《第80回委員会「川上ダム地質問題」審議の報告》

2008年6月9日

自然愛・環境問題研究所

《 川上ダム地質問題の最大要点 》80 回委員会審議説明用

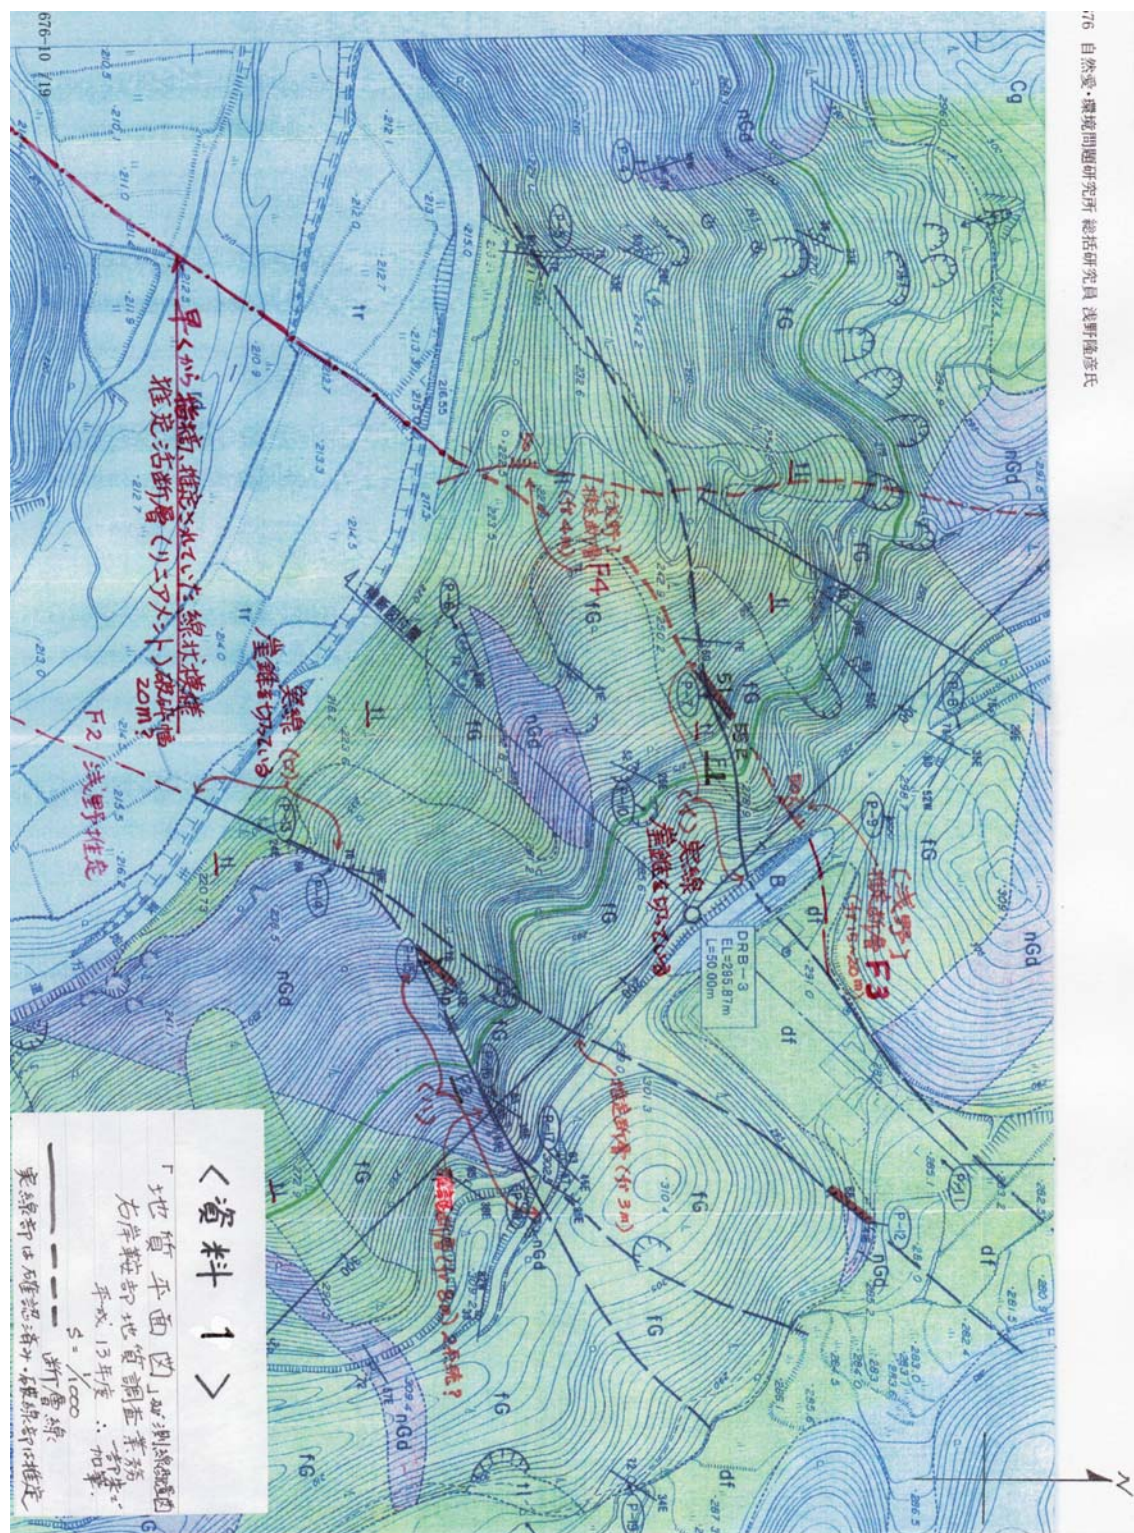
- 1) 水資源機構及び木津川上流河川事務所は『活断層が存在しているならば、川上ダムは建設しません。』と広言して来た。
- 2) 平成13年度「右岸鞍部地質調査業務報告書」で、活断層の存在が示された。
〈資料 1〉地質平面図を参照
断層 F1 が(イ)の所、実線で描かれているのは地表で確認された断層を示しているのである。しかも崖錐堆積物(記号=tl : ページ末に解説あり)を切っている。断層 F2 は(ロ)の所で実線、同じく崖錐堆積物を切っている事を表している。崖錐堆積物は、最も新しい堆積層であり、この二つの断層は「活断層」と確認できる。
- 3) 断層 F1 は〈資料 2〉の下から3行目に述べられているように、「前述の地表で見られる断層 F1 は幅15m~20mの破碎部本体からの分岐断層あるいは随伴断層と考えられる。」ので、本体の断層は破碎幅15~20mの「大断層」(F3と仮称する)と推定される。筆者が朱筆で推定ルートを描いて見た。「走向が北東—南西」と述べられているので、既往の地質平面図に早くから指摘され、前深瀬川右岸を走る推定断層(リニアメント)として描かれて来た「線状模様」と繋がりが一致する。
- 4) この本体断層が「活断層」で有る事は、断層 F1(活断層)との「分岐あるいは随伴という関係」で明確である。なおかつ、破碎幅が15~20mという大断層は、変位活動が繰り返し続いて来たからこそその存在を示すもので、「今後も変位活動を続ける活断層である」と言える。
- 5) この「活断層」の存在を隠さず、前深瀬川全幅に2つの測線を設定し、ボーリング8本と弾性波探査2線の調査及び鞍部北側での「住民公開トレンチ調査」を実施すべきである。これにより初めて、「説明責任」が果たされる事になるが、口先だけの「否定」は本当の「説明」ではない。

図 5.1.1 右岸鞍部の地質図

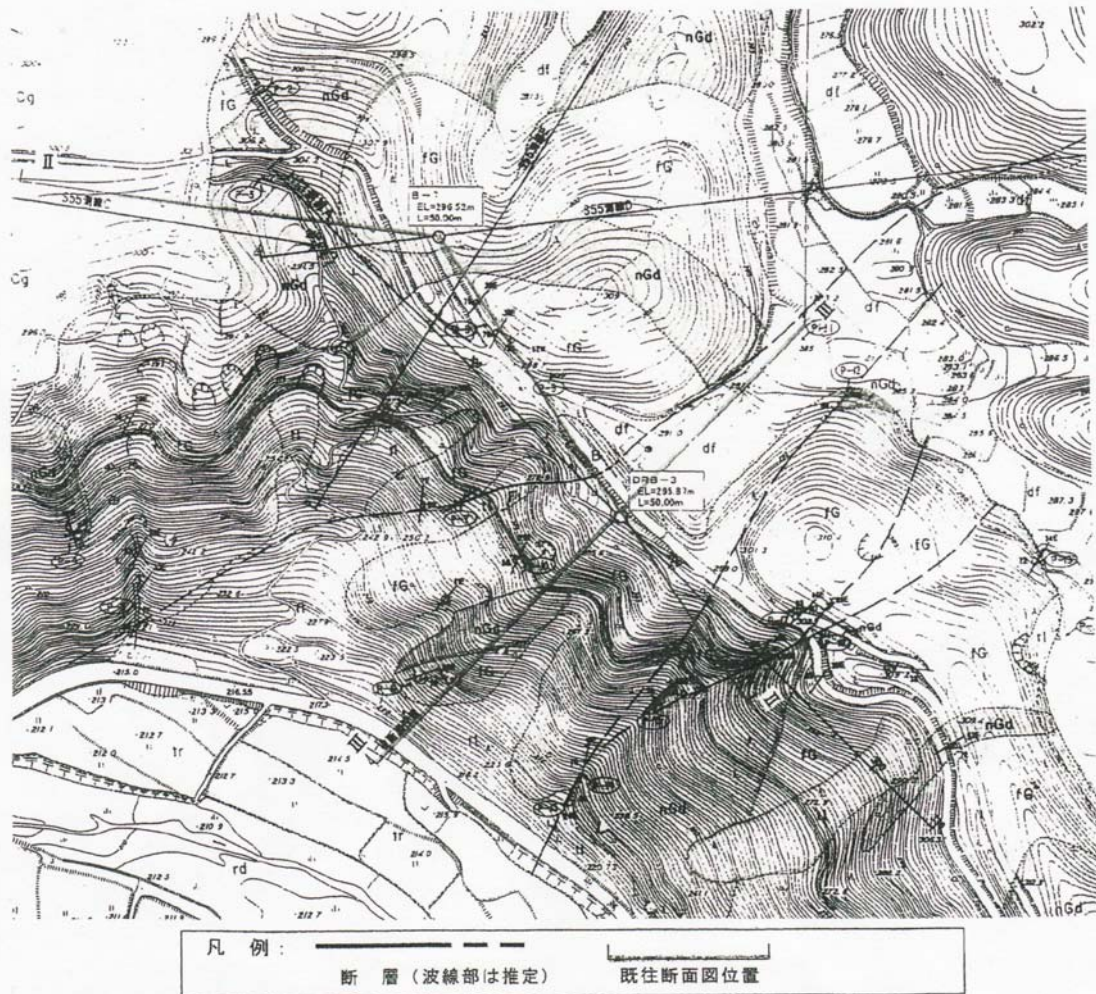
断層 F2 は、弾性波探査測線距離程 225m ～ 250m の低速度帯部に推定されるもので、地表踏査では、断層面の走向が $N20^{\circ} \sim 40^{\circ} E$ 、傾斜が 90° に近い高角度のものと、走向が $N40^{\circ} \sim 60^{\circ} E$ 、傾斜が北西へ $45^{\circ} \sim 65^{\circ}$ のものとが相当している。したがって、これらの両系統のものが複合したキレツの多いゾーン（破碎部）ではないかと考えられる。
